Verkeersveiligheidsadvies

Noord-Holland, Texel, Den Burg, Kogerstraat, 210217 | 62555

6 april 2021

BIJLAGE 1:

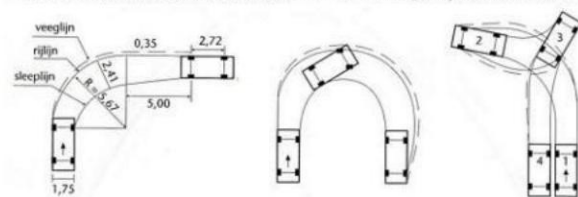
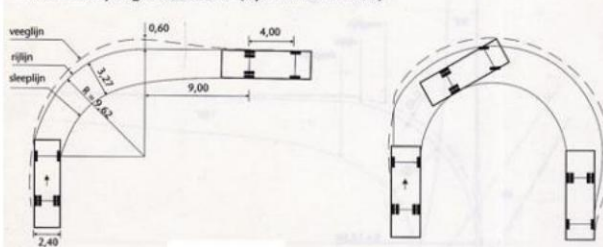
De Kogerstraat moet voor nood- en hulpdiensten wel toegankelijk blijven. Dit verklaart de geadviseerde breedte van de in-/uitritconstructie. De 12 meter breedte is ruim voldoende voor het toegestane vrachtverkeer (brandweerauto, vuilniswagen) qua bochtstraal en/of draaicirkel (**zie berekeningen in bijlage 1**).

In deze situatie wordt door mij dan ook geadviseerd de in-/uitgang van de T-splitsing Kogerstraat/Akenbuurt te voorzien van een in-/uitritconstructie volgens de geldende CROW-norm: uitritten en uitritconstructies, met een maximale uitloopbreedte van **12 meter** bij de aansluiting van de hoofdrijbaan van de gebiedsontsluitingsweg Akenbuurt.

De rijbaan van de Kogerstraat is en blijft 6 meter breed en kan dan gefaseerd uitlopen naar 8 meter (aansluiting fietspad) en 12 meter (aansluiting hoofdrijbaan Akenbuurt). Dit in plaats van de door de wegbeheerder geplande 18 meter brede in-/uitritconstructie (uitgaande van het toestaan van het vrachtverkeer).
